LAVORI DI COLLEGAMENTO TRA LA S.S.11 A MAGENTA E LA TANGENZIALE OVEST DI MILANO

1° STRALCIO DA MAGENTA A VIGEVANO - TRATTA C

PROGETTO ESECUTIVO - COD. MI608

RELAZIONE DI OTTEMPERANZA

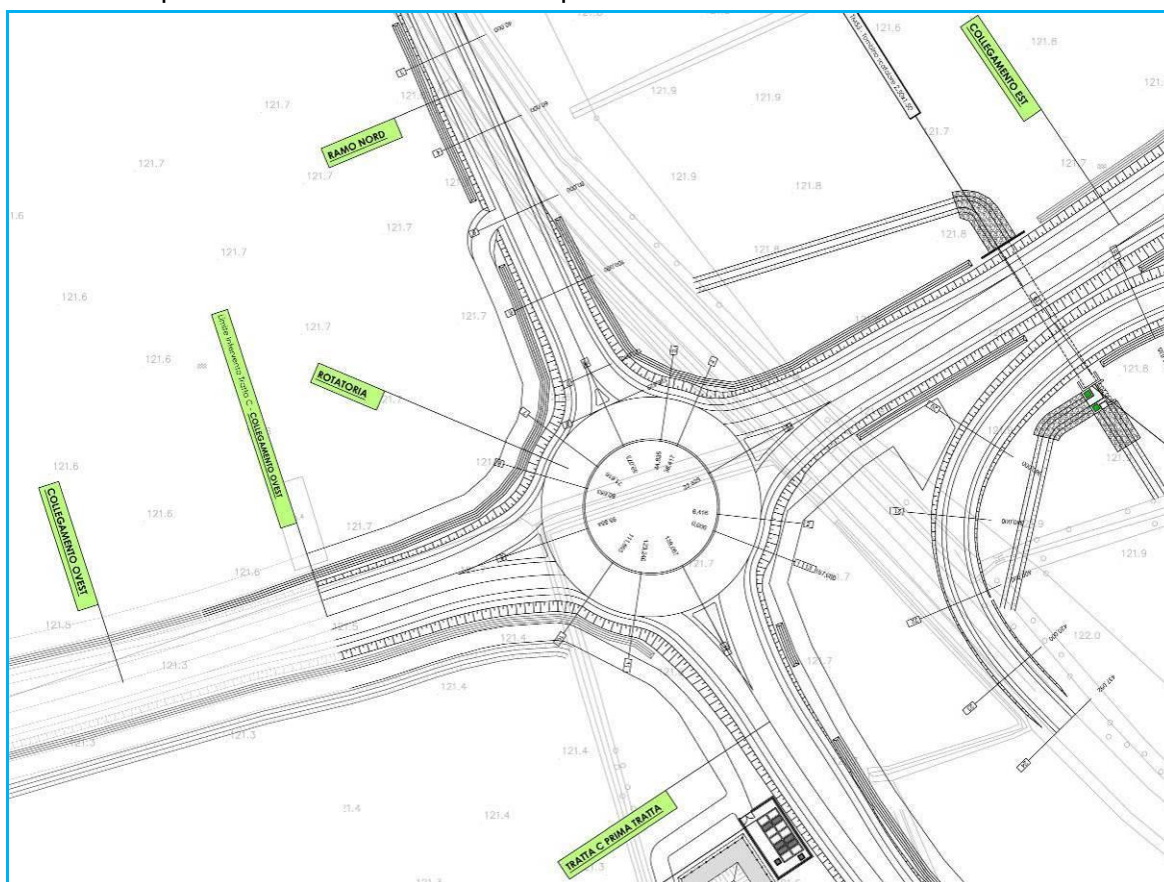
1.1.1.5 OVE NON GIÀ PREVISTO NEL PROGETTO DOVRANNO ESSERE ASSICURATE ADEGUATE MODALITÀ DI ACCESSO AI FONDI AGRICOLI CONFINANTI CON LA NUOVA INFRASTRUTTURA CHE RISULTINO PRECLUSI DALLA REALIZZAZIONE DELLA STESSA E DOVRÀ ESSERE GARANTITA LA CONTINUITÀ E FUNZIONALITÀ DEL SISTEMA IDRICO/IRRIGUO PRESENTE. (REGIONE LOMBARDIA, COMUNE DI ROBECCO SUL NAVIGLIO)

OTTEMPERANTE: Il Progetto Esecutivo garantisce l'accesso ai fondi attraverso la predisposizione di una rete di viabilità agricole previste in affiancamento alla viabilità principale. Si riporta, come esempio, stralcio della planimetria di progetto con l'evidenza della predisposizione dei percorsi agricoli di ricucitura.

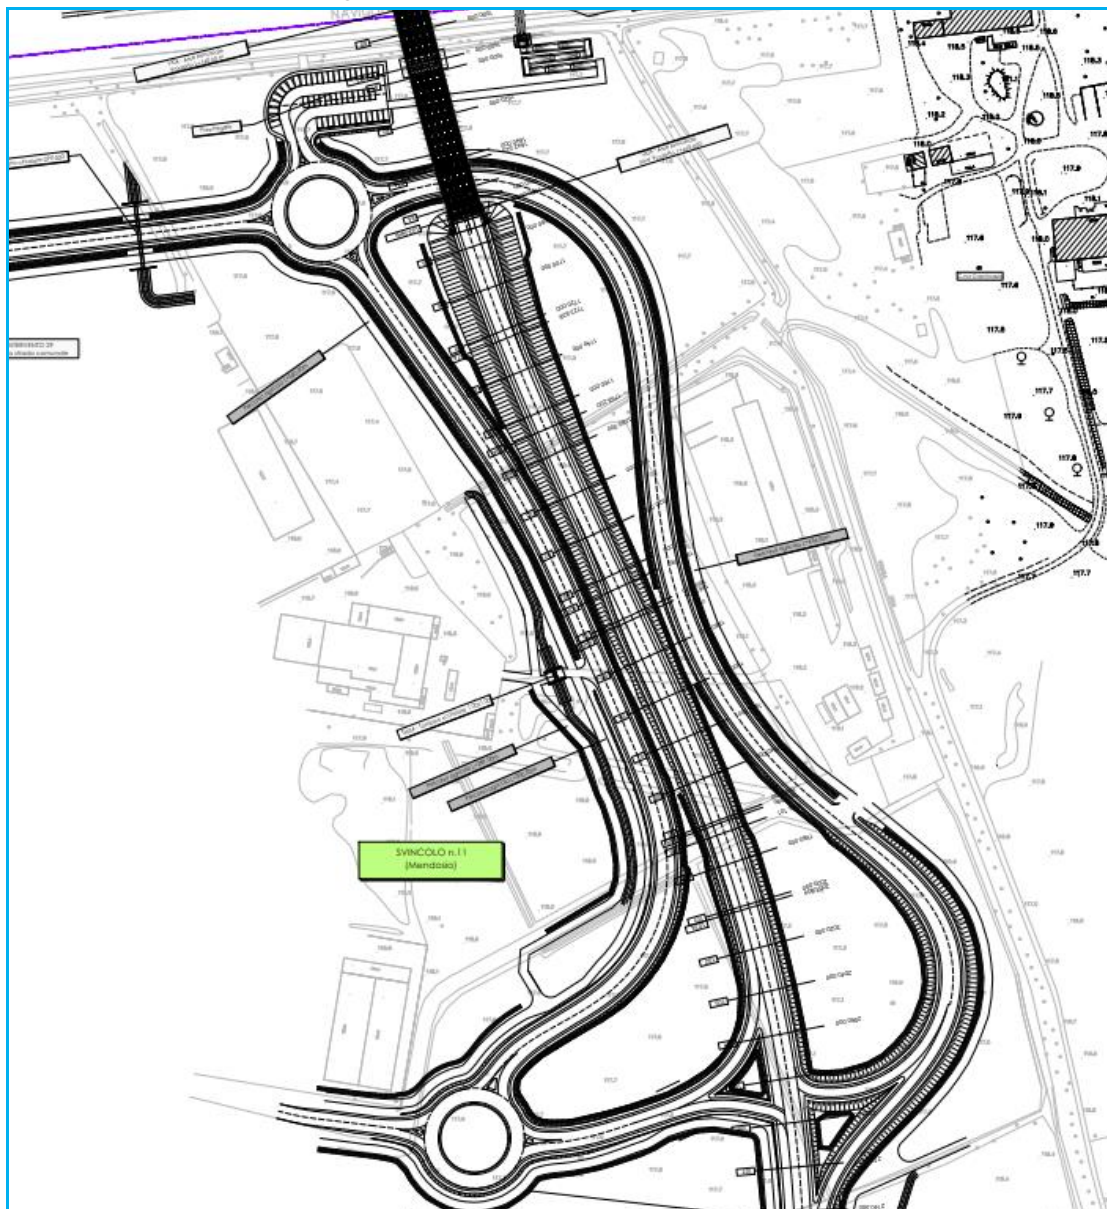
1.1.1.15 RELATIVAMENTE ALLO SVINCOLO N. 11 DI MENDOSIO, LA SOLUZIONE PROGETTUALE DOVRÀ ESSERE OTTIMIZZATA, LIMITANDO L'OCCUPAZIONE DI SUOLO E LA CREAZIONE DI AREE INTERCLUSE, PUR GARANTENDO L'ACCESSO AL COMPARTO INDUSTRIALE E LA REALIZZAZIONE DEL SOTTOPASSAGGIO ALL'OPERA IN PROGETTO PER IL COLLEGAMENTO TRA L'IMPIANTO DI TERMODISTRUZIONE E LA PIATTAFORMA ECOLOGICA IN COMUNE DI ABBIEATEGRASSO. (REGIONE LOMBARDIA)

OTTEMPERANTE: L'adeguamento progettuale conseguente alle richieste del punto 1.1.1.2, ha reso necessario rivedere le geometrie plano-altimetriche degli assi dello svincolo per rispettare le verifiche di normativa, con conseguente modesta riduzione o aumento puntuale delle aree d'ingombro. Inoltre, l'eliminazione delle corsie di accelerazione e l'inserimento di intersezioni con innesti caratterizzati da stop, hanno ridotto le aree occupate. La conseguente configurazione dello svincolo, riportata nel successivo stralcio planimetrico, è stata pertanto ottimizzata, per quanto possibile, tenendo conto però delle diverse prescrizioni presenti. Il progetto prevede il mantenimento dello schema di collegamento tra l'impianto di termodistruzione e la piattaforma ecologica così come definito dal progetto definitivo.

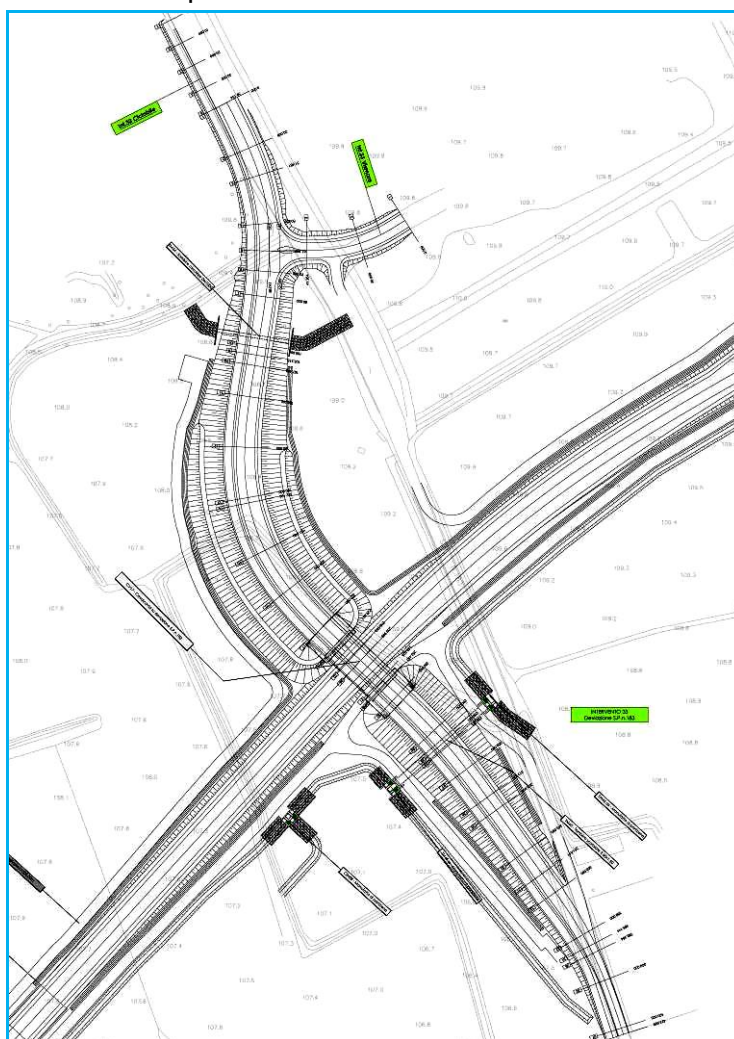
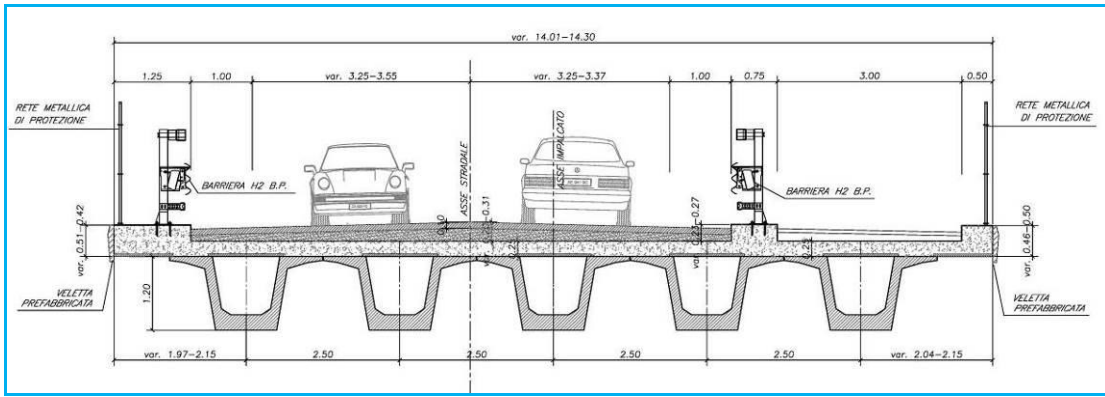
1.1.1.16 IL CAVALCAVIA DELLA STRADA PROVINCIALE 183 IN COMUNE DI ABBIEGRASSO (OPERA CA17) DOVRÀ ESSERE DIMENSIONATO IN MANIERA TALE DA POTER OSPITARE ANCHE UN PERCORSO CICLOPEDONALE BIDIREZIONALE, CONTENENDONE PER QUANTO POSSIBILE LE PENDENZE LONGITUDINALI AL 5%, AL FINE DI MANTENERE LA QUALITÀ E FUNZIONALITÀ DEL PERCORSO CICLOPEDONALE “TRACCIA AZZURRA - COLLEGAMENTO CICLABILE TRA L’ABBIA TENSE E VIGEVANO” REALIZZATO DAL PARCO DEL TICINO E FINANZIATO A VALERE SULLE RISORSE DEL PROGRAMMA OPERATIVO REGIONALE 2014 – 2020 DEL FONDO EUROPEO DI SVILUPPO REGIONALE (PROGETTO ID 119455). UNA VOLTA COMPLETATI I LAVORI DELL’OPERA STRADALE IN OGGETTO, IL PERCORSO CICLOPEDONALE “TRACCIA AZZURRA” DOVRÀ RITORNARE IN PROPRIETÀ E GESTIONE AL PARCO DEL TICINO. (REGIONE LOMBARDIA, COMUNE DI OZZERO)

OTTEMPERANTE: Il Progetto Esecutivo prevede la realizzazione del cavalcavia di scavalco CV17 e delle rampe di accesso (Intervento 33) con l’inserimento di una pista ciclopedonale di 3,00 m lato sud. Tale percorso è separato dalla sede stradale da uno spartitraffico di 0,75 m all’interno del quale è collocata la barriera guard-rail. Il progetto presenta tratti con pendenza effettiva del 7% molto brevi, 30 m circa sul primo ramo e 40 m circa sul secondo, comunque inferiori alla pendenza massima prevista per le rampe degli attraversamenti ciclabili a livelli sfalsati, posta al 10% (art 8 D.M. 557 del 30.11.1999). In considerazione del fatto che la prescrizione riporta: “*contenendone per quanto possibile le pendenze longitudinali al 5%*”, si ritiene che non debba essere apportata alcuna modifica. È riportato a seguire stralcio planimetrico della viabilità di scavalco e della sezione tipo del cavalcavia.

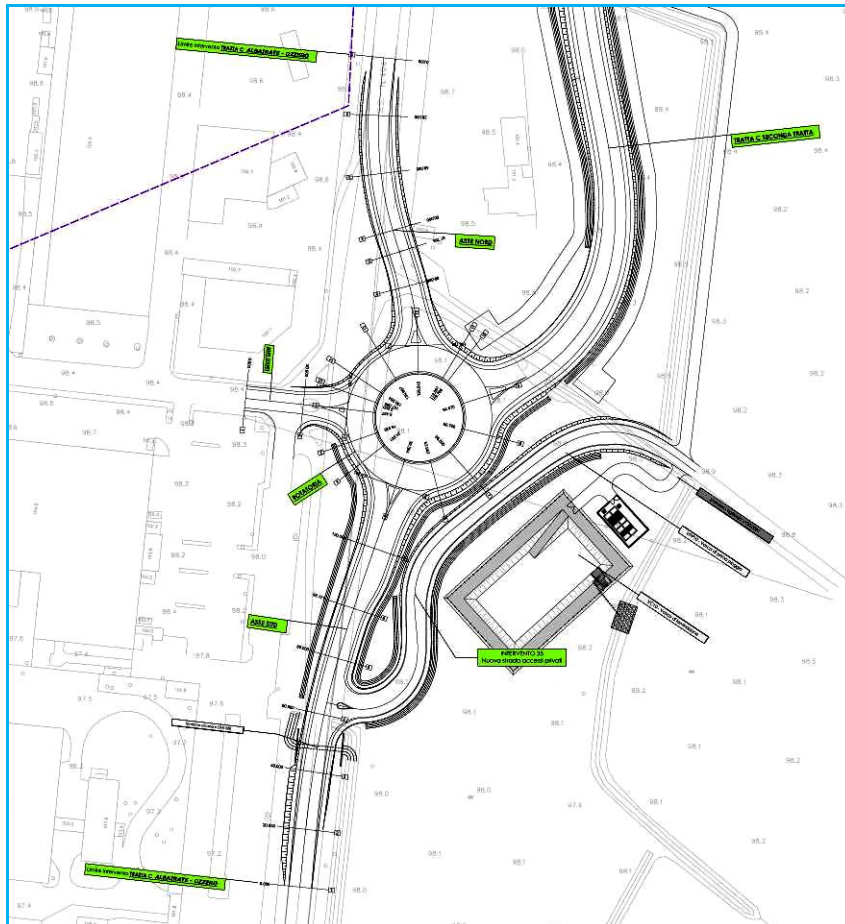
1.1.1.17 VERIFICARE LA POSSIBILITÀ DI UNA EVENTUALE OTTIMIZZAZIONE DELLO SVINCOLO N. 13 ABBIEATEGRASSO SUD – STRADA STATALE 494 PREVEDENDONE, EVENTUALMENTE, LO SPOSTAMENTO A SUD-EST DELLA ROTATORIA PREVISTA SUL TRACCIATO PRINCIPALE E L’ELIMINAZIONE DELLA SECONDA ROTATORIA CON I RELATIVI INNesti SULLA STRADA STATALE 494, IN MODO DA POTER GARANTIRE LA NECESSARIA FLUIDITÀ ALLE MANOVRE. (REGIONE LOMBARDIA)

OTTEMPERANTE: Nel Progetto Esecutivo, la soluzione progettuale dello svincolo n.13 è stata ottimizzata in accordo alle prescrizioni 1.1.1.17, 1.1.1.34 e 1.5.6, prevedendo lo spostamento della rotatoria di svincolo più a sud, tangente lato est all’esistente statale 494, e l’eliminazione della seconda rotatoria così come riportato nello stralcio planimetrico seguente.

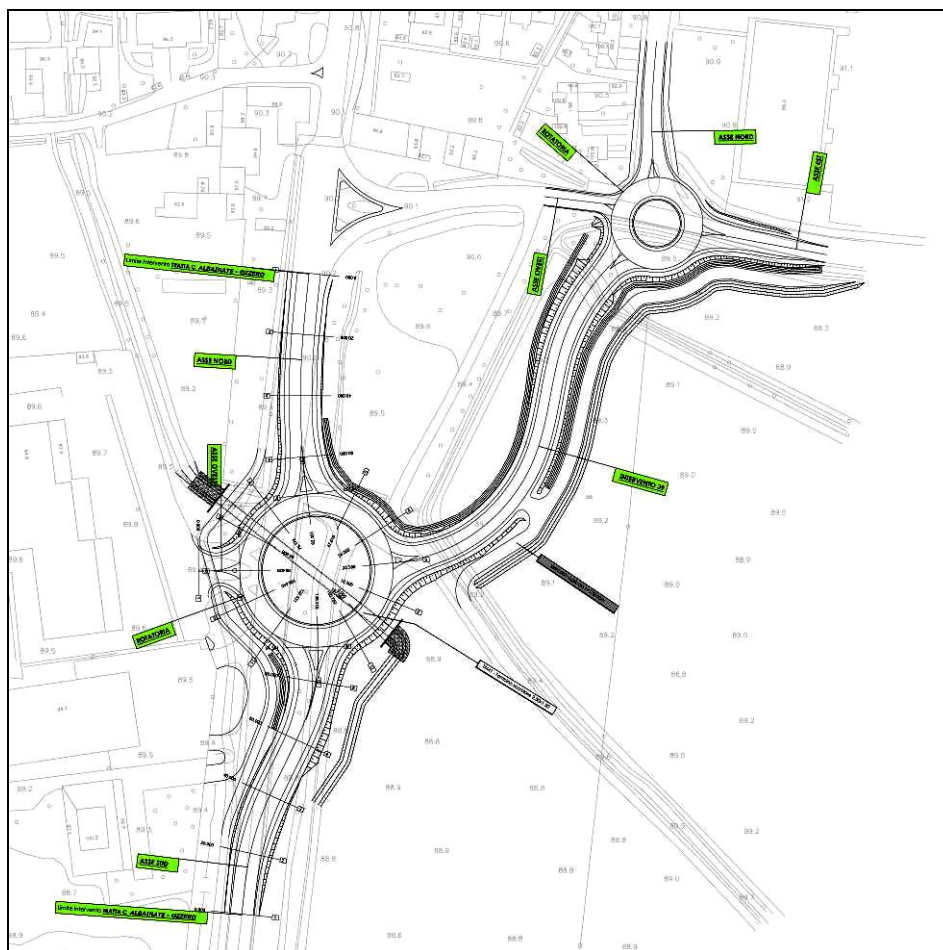
1.1.1.18 VERIFICARE LA POSSIBILITÀ DI EVENTUALE OTTIMIZZAZIONE DELLO SVINCOLO N. 15 STRADA STATALE 494 – LOCALITÀ SORIA VECCHIA PREVEDENDONE, EVENTUALMENTE, LO SPOSTAMENTO A NORD DELLA ROTATORIA DI PROGETTO IN CORRISPONDENZA DELL'ATTUALE INCROCIO SEMAFORIZZATO. AL FINE DI GARANTIRE LA FUNZIONALITÀ DELLO SVINCOLO ED EVITARE CRITICITÀ DI ORDINE TRASPORTISTICO, LA PICCOLA ROTATORIA SULLA STRADA PROVINCIALE 52 POTRÀ ESSERE TRASLATA VERSO EST, ALL'ALTEZZA DELL'INCROCIO DELLA STRADA PROVINCIALE 52 CON LA VIA GALVANI. (REGIONE LOMBARDIA, COMUNE DI OZZERO)

OTTEMPERANTE: Nel Progetto Esecutivo, la soluzione progettuale dello svincolo n.15 è stata ottimizzata, prevedendo lo spostamento della rotatoria di svincolo più a nord al fine di migliorare e razionalizzare le manovre dell'intersezione (eliminando l'incrocio semaforico esistente, che sarà utilizzato per il solo accesso alle attività prossime all'intersezione e per servire direttamente dalla rotatoria anche l'area industriale esistente posta ad ovest della S.S. 494). Tale schema, riportato nello stralcio seguente, non produce l'aggiunta di nuove aree e ditte agli espropri già previsti, limitando sensibilmente le aree di occupazione considerate nel progetto definitivo. Altresì, non è stato previsto lo spostamento della rotatoria sulla S.P. 52, in corrispondenza di via Galvani in luogo di via Torricelli, poiché andrebbe a determinare una interferenza con la «marcita» tutelata dal Regolamento Mantenimento Marcite del Parco Lombardo della Valle del Ticino, posta a sud della S.P. 52, la quale deve essere preservata così come richiesto dallo stesso Parco. In aggiunta, a seguito della prevista dismissione dell'impianto semaforico, si segnala la necessità di modificare la segnaletica orizzontale e verticale limitatamente all'intersezione di via Soria Vecchia al fine di consentire la sola svolta in destra.
